**Avis délibéré de la mission régionale  
d'autorité environnementale Auvergne-Rhône-Alpes  
relatif au projet de réorganisation du secteur du Glacier -  
remplacement de la télécabine Bellecôte par la télécabine des  
Glaciers avec aménagements associés, réhabilitation de la  
zone Chiaupe et remplacement du télésiège Chalet de  
Bellecôte  
présenté par la Société d'Aménagement  
de la station de La Plagne (SAP)  
sur les communes de Champagny-en-Vanoise et  
La Plagne Tarentaise (73)**

**Avis n° 2020-ARA-AP-960**

**G : 2020-00-6045**

*Illustration 3 : Carte d'observation des libellules, qui fait apparaître toutes les zones humides (source : étude d'impact page 168)*

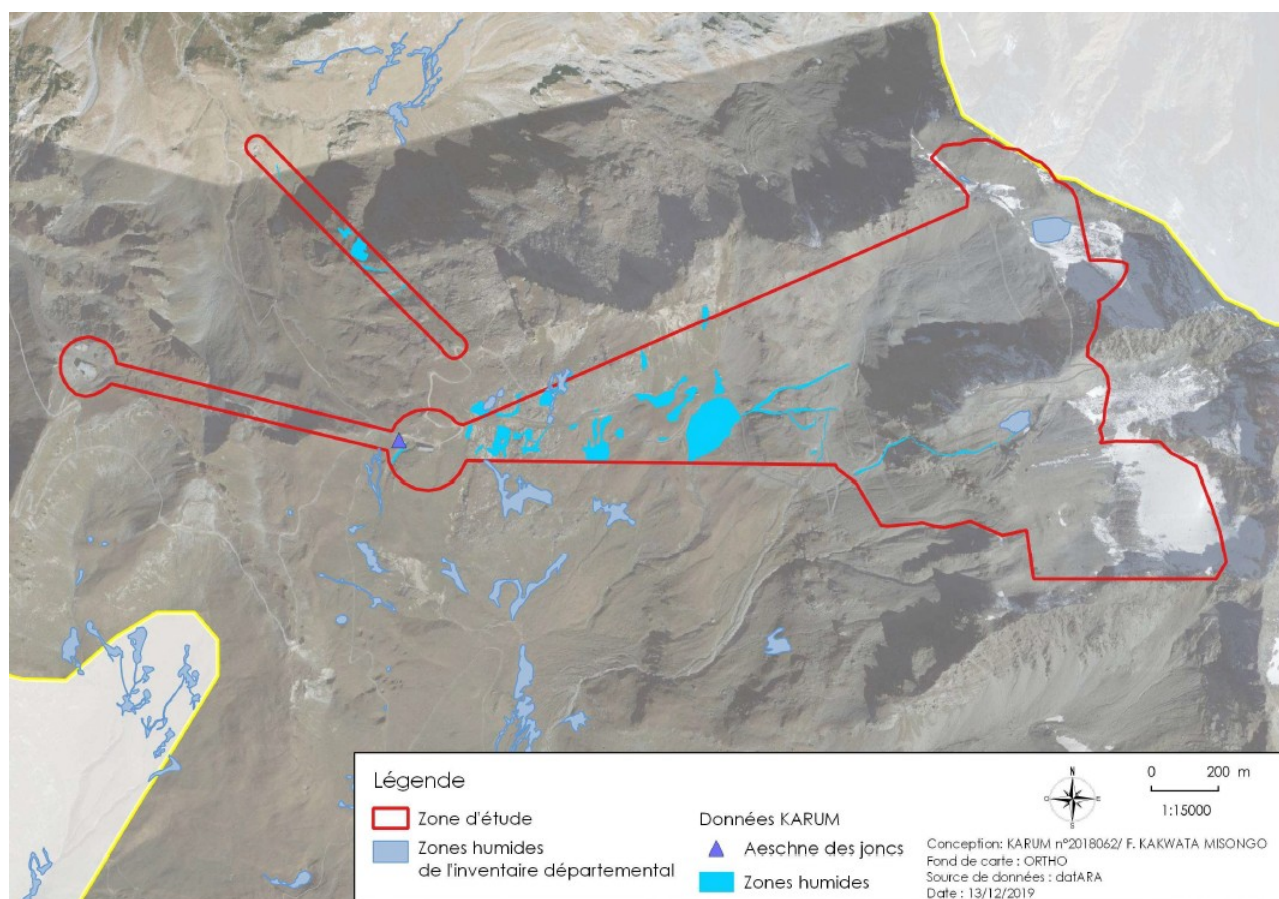
L'identification des zones humide apparaît ainsi, sur le fond, de bonne qualité. Cependant, pour la bonne information du public, il serait souhaitable de rassembler ces informations au même endroit dans l'étude et de présenter l'ensemble des informations relatives aux zones humides sur une même carte, comme cela a été fait par la suite dans la partie de l'étude d'impact relative aux insectes, cf. illustration ci-après.
